Planungs- und Gestaltungsbeirat der Hansestadt Rostock

2. Sitzung – 07.12.2012

Protokoll

TOP 2 Bebauung an der ehemaligen Neptunwerft

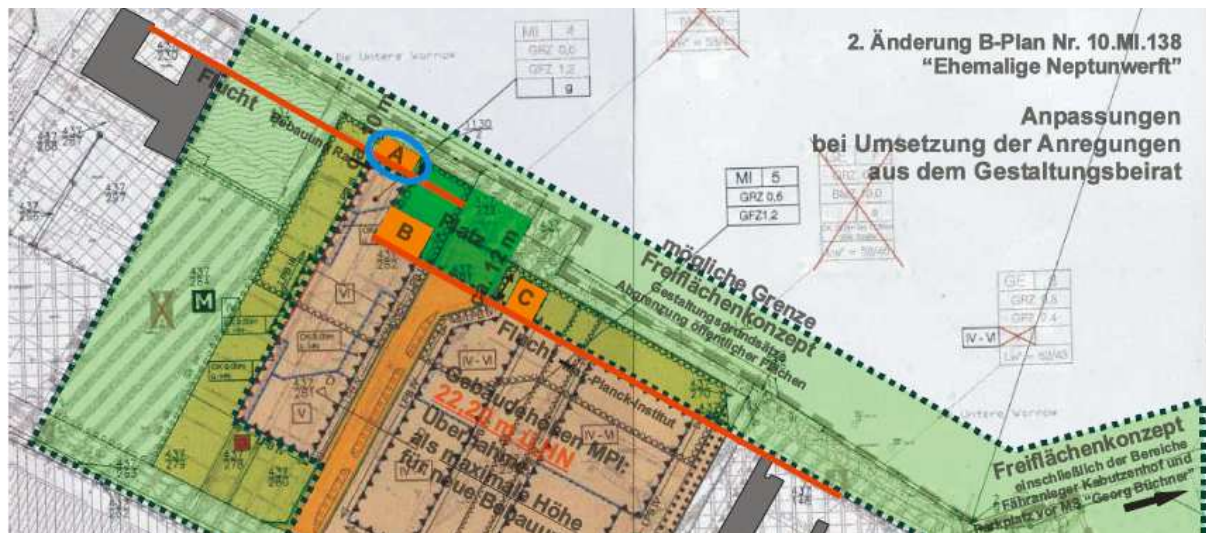
1. Die vorgeschlagene Änderung im Bebauungsplan mit Entfall der Fläche C wird begrüßt.
Inwieweit auch die Flächen A und B entfallen sollten, kann nur auf der Grundlage eines städtebaulichen Gesamtkonzeptes beurteilt werden.

2. Das Areal ist besonders geprägt durch den erhaltenen Kran und die Spuren der Kranbahn. Dieses geschichtlich wichtige Thema der Neptunwerft sollte Konzept bestimmend für die Bebauung werden.

3. Es wird empfohlen einen freiraumplanerischen Ideenwettbewerb für den Bereich von der Silohalbinsel bis zur Neptunwerft für die Promenade unter Berücksichtigung bereits fertiger Bereiche durchzuführen. Dabei sollten die unterschiedlichen Themenbereiche heraus gearbeitet und in einem größeren Zusammenhang gestellt werden.

4. Für eine Wohnbebauung auf dem näheren Gebiet der ehemaligen Kranbahn / Hellinge wird die Durchführung eines hochbaulich-freiräumlichen Realisierungswettbewerbs empfohlen.
